**Avis délibéré
de la Mission régionale d'autorité environnementale (MRAe) d'Île-de-France
en date du 14 février 2020 sur le projet de requalification
du site des Mathurins situé à Bagneux (Hauts-de-Seine)**

Le présent avis porte sur le projet d'aménagement du site des Mathurins à Bagneux. Il est émis dans le cadre des demandes de permis de construire des lots E1, D1, D2 et D3.

Figure 2: répartition des programmes par lot, cartes des rez-de-chaussée
Source : EI, p. 73

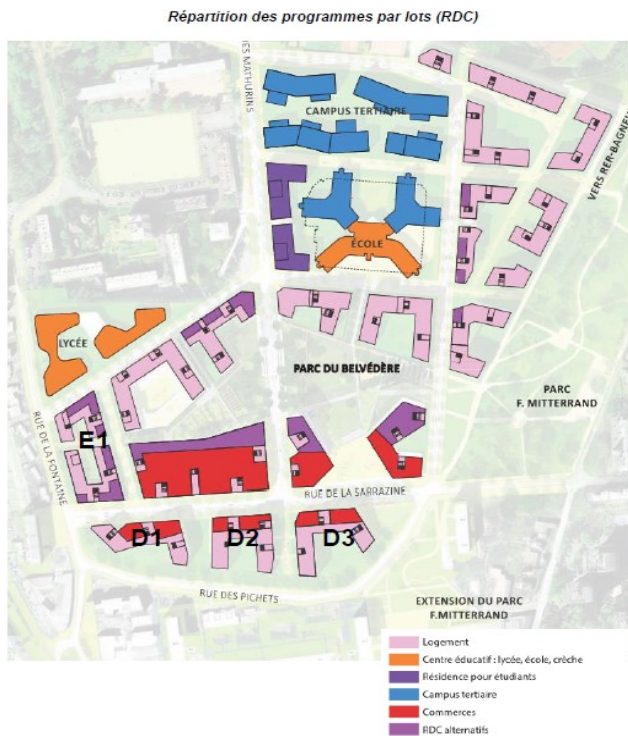
- la présentation des programmes immobiliers prévus sur les lots E1, D1, D2 et D3 (cf leur localisation figure 2) ;
- le bilan des thématiques environnementales, avec leurs niveaux de sensibilité et le bilan des impacts du projet ;
- la synthèse des principales mesures d'évitement, de réduction et de compensation (mesures ERC) ;
- certaines réponses aux recommandations de la MRAe figurant dans le mémoire en réponse ;
- la prise en compte de certains enjeux (notamment paysager) de la première phase d'aménagement.

Ces lots E1, D1, D2 et D3 (cf figure 1) portent sur environ 2 hectares (soit environ 13 % du périmètre du projet d'ensemble), au sud-ouest du site.
